**Comisión de Regulación  
de Energía y Gas**

**REGLAS TRANSITORIAS PARA LA  
PARTICIPACIÓN DE FNCER EN LA OPERACIÓN  
DIARIA DEL MERCADO DE ENERGÍA  
MAYORISTA**

**DOCUMENTO CREG-038**  
**20-06-2019**

## ANÁLISIS DE COMENTARIOS PROYECTOS DE RESOLUCIÓN CREG 123 DE 2018 Y 037 DE 2019

Ilustración 1. Tiempo de establecimiento, de respuesta inicial y delta de cambio esperado

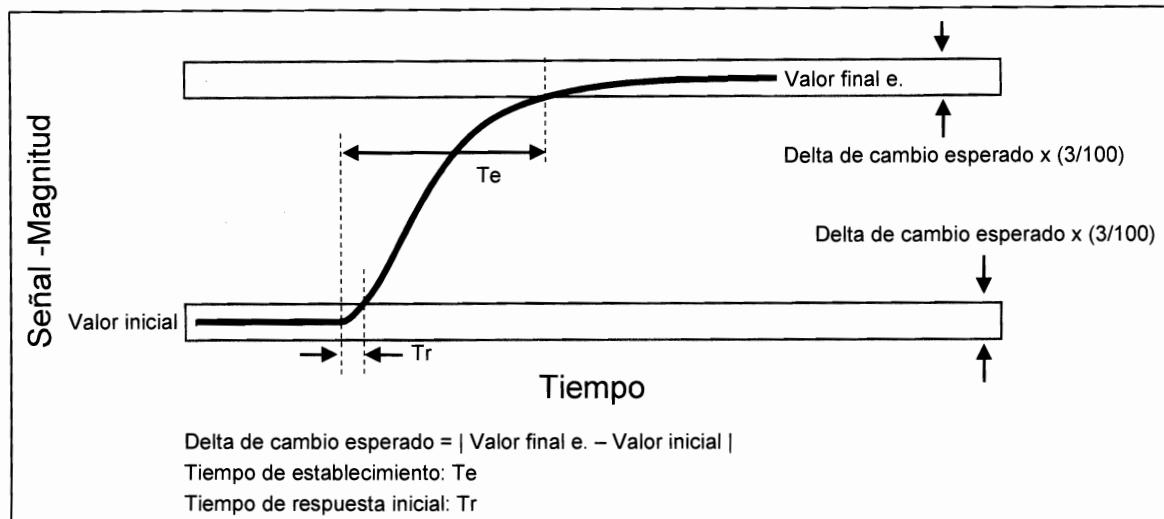
- (...) *Página 5. Artículo 2. Definiciones: Sugerimos incluir una gráfica para explicar mejor los conceptos "Tiempo de establecimiento-TE y Tiempo de respuesta inicial-TR". Un esquema permite una mejor visualización de los mismos. Asimismo, recomendamos ajustar la redacción para plantas filo de agua, ya que como está planteada, implica que toda central de este tipo es despachada centralmente, y no es así. (...)*

Del análisis se encuentra que se debe eliminar la definición de generación no sincrónica y se complementa con definiciones para plantas solares y eólicas como fuentes de generación variable.

Se deben adicionar 7 nuevas definiciones con el fin de complementar la resolución y permitir su correcto entendimiento: "Área de operación de tensión para plantas eólicas y solares fotovoltaicas (voltage ride through)", "Consigna", "Delta de cambio esperado", "Estatismo en frecuencia", "Plantas eólicas y solares fotovoltaicas", "Punto de Conexión al SIN" y "Respuesta rápida de frecuencia".

Entre las definiciones se destaca "Delta de Cambio esperado", la cual complementa "Tiempo de establecimiento" y "Tiempo de respuesta inicial":

*Tiempo de respuesta inicial – Tr. Tiempo que tarda la señal en alcanzar un 3% del delta de cambio esperado respecto de su valor inicial, ante una entrada escalón.*
